改善箇所説明図

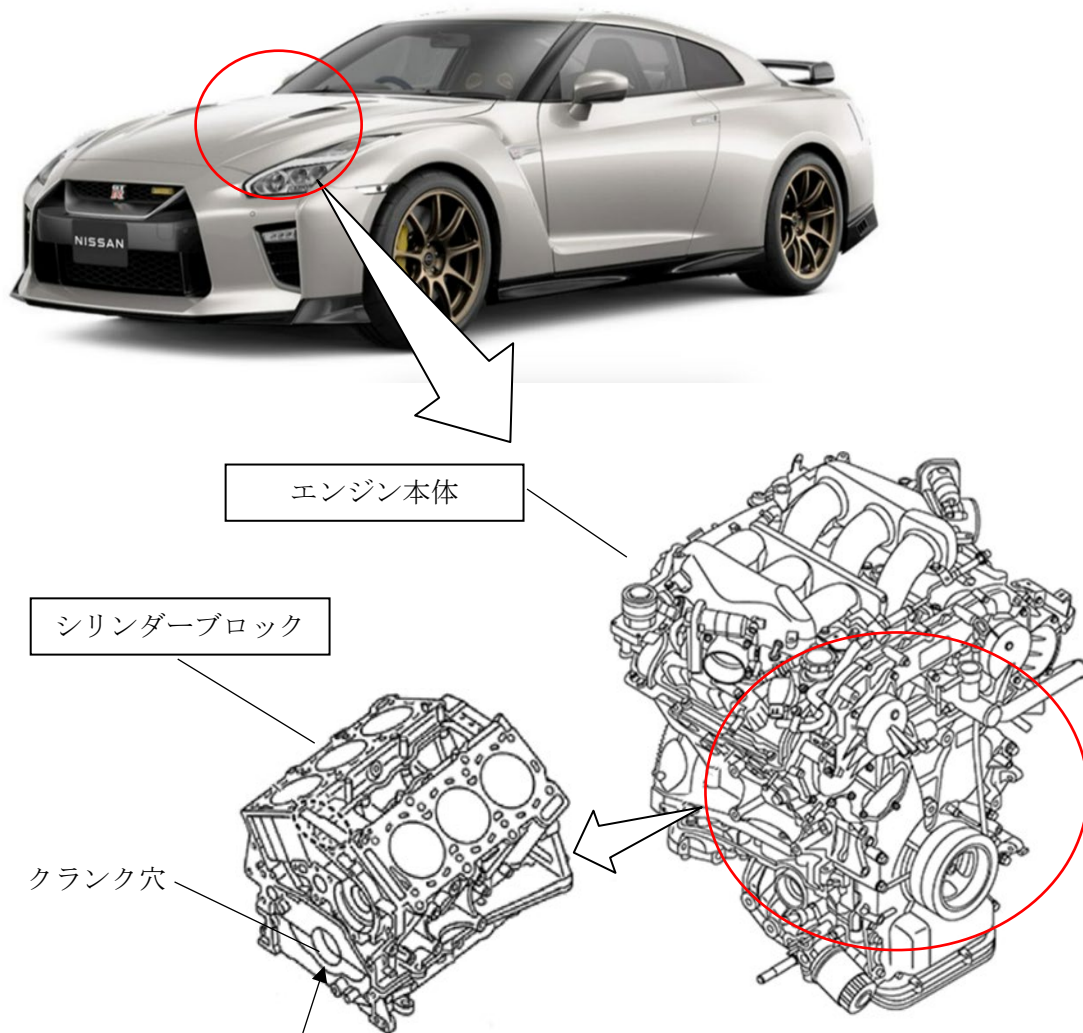
基準不適合発生箇所

VR38型エンジンの交換修理用部品において、クランク穴加工の設備計測機の設定が不適切であったため、クランク穴径が規格より小さく加工されたものがある。そのため、極低温環境下ではクランク穴とクランクシャフトのメインベアリングとのクリアランスが確保できずメインベアリングが焼き付くことで異音が発生する。そのままの状態で使用を継続すると、メインベアリングの焼き付きが進行し、最悪の場合、エンジンが破損するおそれがある。

改善の内容

当該エンジン本体またはシリンダーブロックを正規品と交換する。

識別：銀色のシールをモデルナンバープレートの右横に貼り付ける。
